Modulo per la presentazione delle osservazioni per i piani/programmi/progetti sottoposti a procedimenti di valutazione ambientale di competenza statale

ID: Codice procedura (ID_VIP/ID_MATTM) 11291

Progetto di un impianto eolico denominato "EOLICO VITERBO - MONTEFIASCONE" della potenza di 96 MW e delle relative opere di connessione, da realizzare nei comuni di Viterbo e Montefiascone (VT).

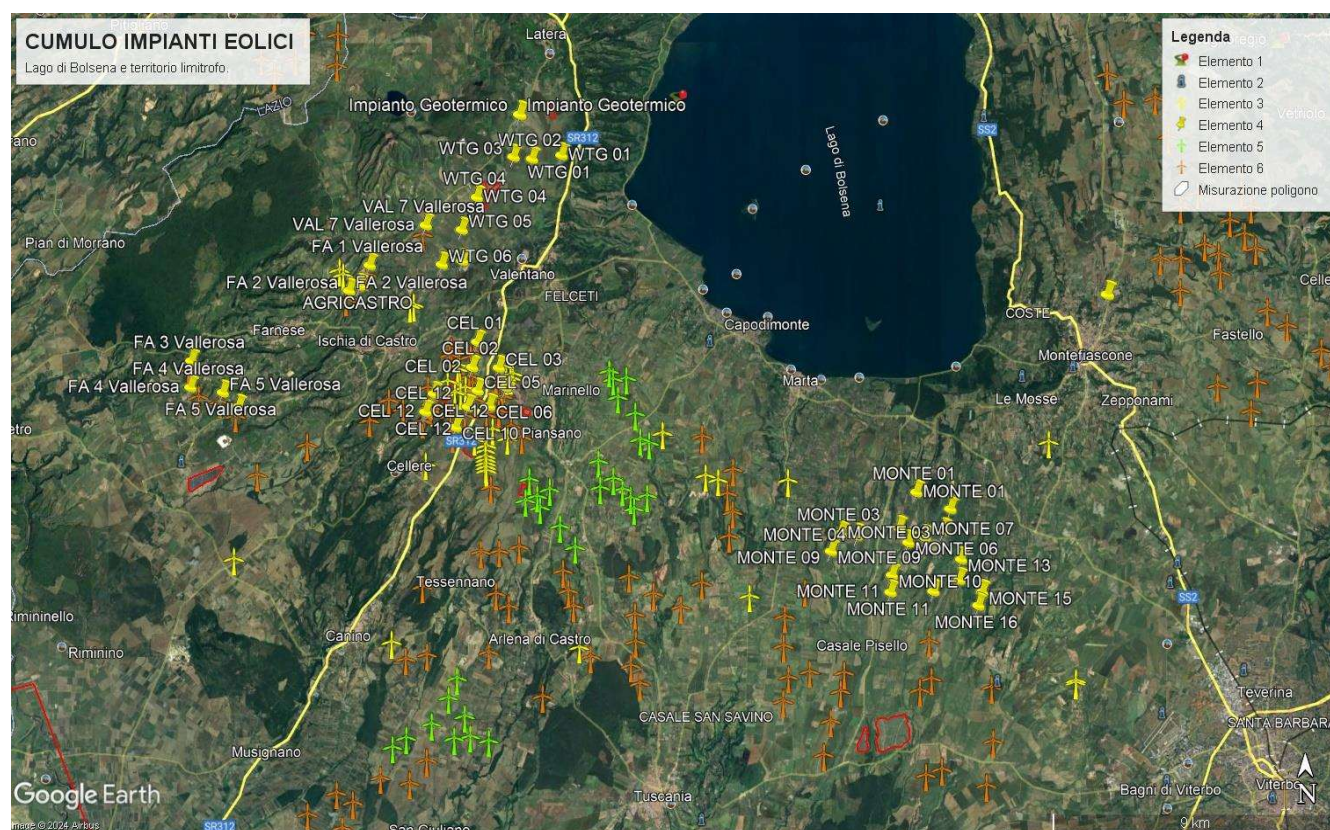
Come si vedrà più avanti la saturazione della Tuscia è testimoniata anche dai dati sulle istanze di connessione alla rete dell'alta tensione pubblicati da Terna sul suo sito e dall'allegato n.1 "denominato "Cumulo Impianti FER" nonché dalle Osservazioni del Comune di Bagnoregio.

A riguardo dell'impianto eolico "Viterbo-Montefiascone", non diversamente da altri, si può affermare con certezza che verrebbe ad insediarsi in un'area già satura di impianti FER come testimoniano oltre agli aerogeneratori e fotovoltaici industriali già installati a Piansano, Ischia di Castro, Farnese, Valentano, Latera e Cellere e anche quelli, compresi

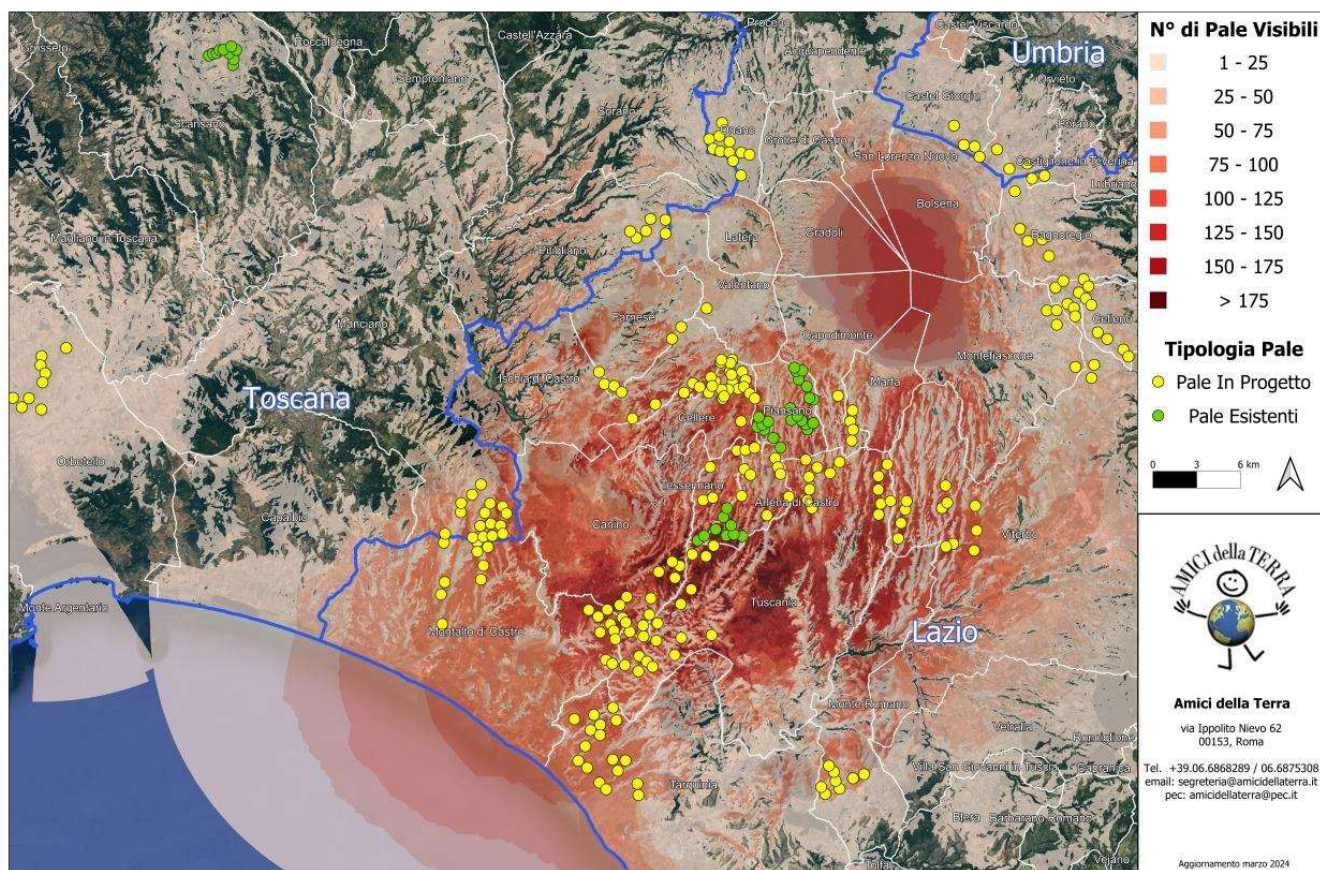
i geotermici, in progetto o approvati da poco tempo senza considerare quelli installati, in progetto e già approvati tra Arlena di Castro, Canino, Tessenano, Tuscania, Tarquinia. La “mappa” elaborata dall’Associazione “Amici della Terra” offre, seppure non aggiornata, un’idea efficace e molto concreta della saturazione da impianti FER nella provincia di Viterbo ed in particolare intorno al lago di Bolsena dove si verrebbe ad insediare anche l’impianto eolico “Viterbo-Montefiascone” (indicato in figura con MONTE 01, 02, 03, ecc.)

In estrema sintesi, in ossequio al principio di uguaglianza e di proporzionalità garantiti dalla Costituzione, in considerazione dell'effetto cumulo dei numerosi impianti FER e della conseguente saturazione della Provincia di Viterbo e in particolare della Maremma Laziale, al fine della minimizzazione degli impatti sul patrimonio culturale e paesaggistico particolarmente pregiati nell'area e sulle tradizioni agroalimentari e le enormi potenzialità turistiche e per le produzioni agricole di qualità dimostrata dalla presenza di tre biodistretti, si chiede il diniego dell'autorizzazione all'insediamento dell'impianto eolico “Viterbo-Montefiascone”.

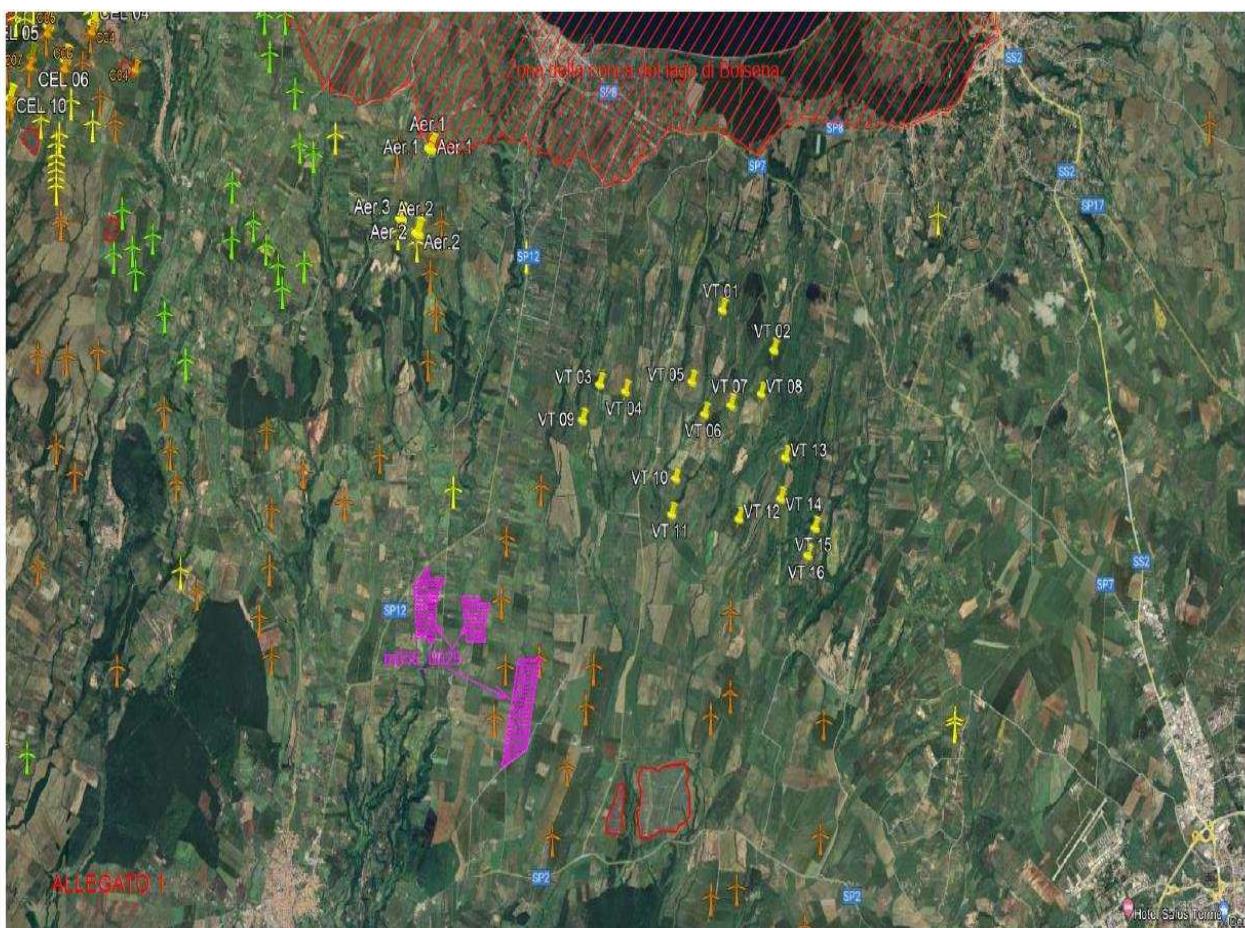
Riguardo al cumulo degli impianti FER, la mappa prodotta dalla proponente nel documento *“TAV. E21 Cumulo Progetti - Scala 1:50000”* riguarda soltanto una parte molto piccola degli impianti FER dell'area intermedia e vasta e in particolare di quelli eolici che contribuiscono a creare un notevole cumulo e la saturazione della Provincia di Viterbo e soprattutto di questa sua porzione. (Come già detto per il numero incredibile degli impianti realizzati, autorizzati e in procedimento VIA si consulti l'Allegato n.1 *“Cumulo Impianti FER”* prodotto da chi scrive dove si può vedere il reale e concreto cumulo degli impianti FER della zona in cui si verrebbe ad insediare l'impianto eolico “Viterbo-Montefiascone”).

Se agli impianti eolici rappresentati qui sopra, senza contare gli altri non presenti come quello oggetto delle presenti Osservazioni si aggiungono i migliaia di ettari (7000 fin'ora) di territorio occupato dagli impianti fotovoltaici e agrivoltaici e dalle altre tipologie appare chiaro il numero spropositato degli impianti FER nella Tuscia.

Figura 1. Stralcio carta "Natura 2000" dal sito del ministero Ambiente che illustra la parte della Rete Natura 2000. Le zone con linee in blu sono le ZPS che comprendono le ZSC (parti con linee rosse).  Simbolo dell'area in cui è ubicato l'impianto eolico industriale "Viterbo - Montefiascone".

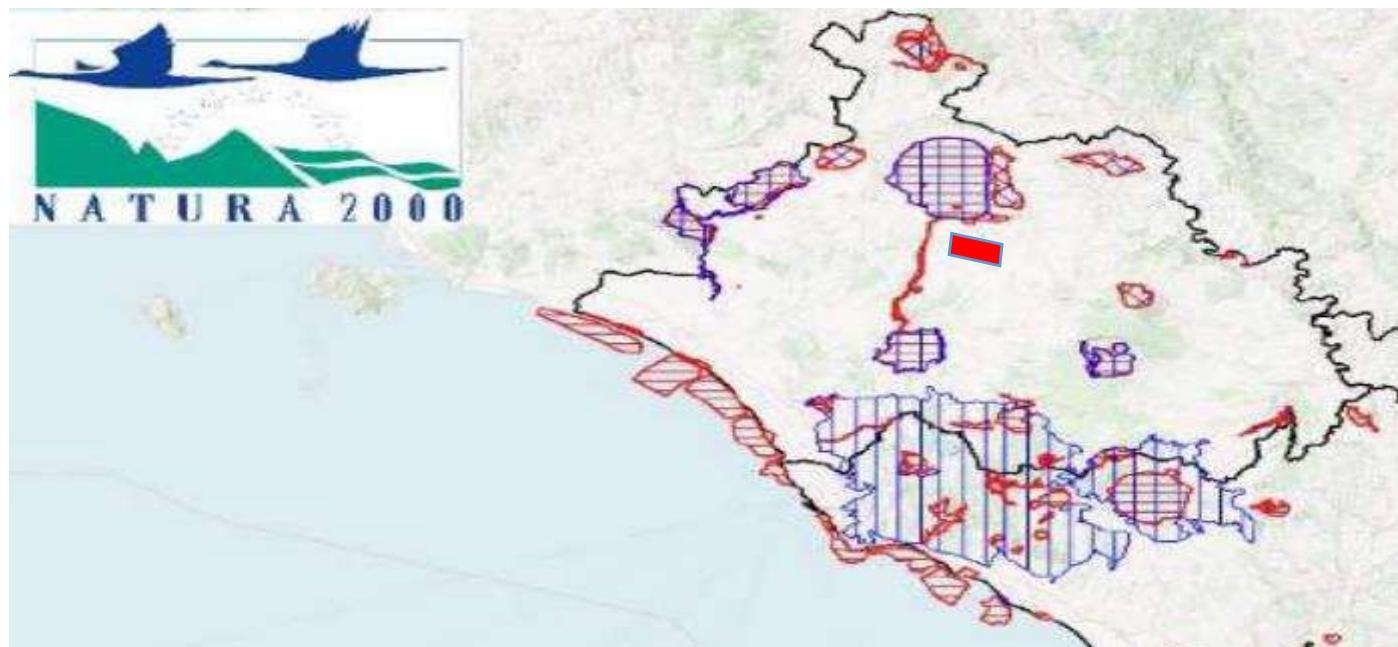
Conclusione questa lapidaria quanto semplicistica e tendenziosa. Se è vero infatti che l'area di progetto si trova formalmente al di fuori delle zone citate è altrettanto vero che potenziali impatti vanno verificati comunque in particolare riguardo all'avifauna ed alle rotte migratorie.

Se è vero, come afferma la proponente, che le aree interessate dagli interventi in progetto risultano esterne ai siti SIC/ZPS/ZSC tutelati da Rete Natura 2000, non risulta comunque accettabile la tesi esposta nello Studio (2.17.4, pag. 78) secondo cui effetti di disturbo/interferenza delle installazioni industriali con la fauna e l'avifauna sarebbero da escludere per la lontananza dell'impianto dai siti Natura 2000 e per la gestione agricola dei territori interessati dall'impianto. L'assenza formale di *core areas* non significa infatti che non esista una rete di interrelazioni ecologiche tra queste zone e siti Natura 2000 più o meno vicine (ricordiamo che la ZSC Fiume Marta dista circa 2000 metri dall'aerogeneratore più vicino).

Rileviamo infatti che nell'area intermedia e vasta sono presenti varie aree Natura 2000 (ZSC/ZPS) di notevole importanza come la ZSC Fiume Marta, ZSC/ZPS lago di Bolsena, ZSC Isole Bisentina e Martana, ZSC Monte Romano, Riserva Naturale regionale di Toscana che assumono particolare rilievo a riguardo delle rotte migratorie e delle direttrici di spostamento degli uccelli, fattori questi che nello studio non vengono presi in considerazione se non allo scopo di escluderli aprioristicamente e senza il supporto di alcuno studio specifico.
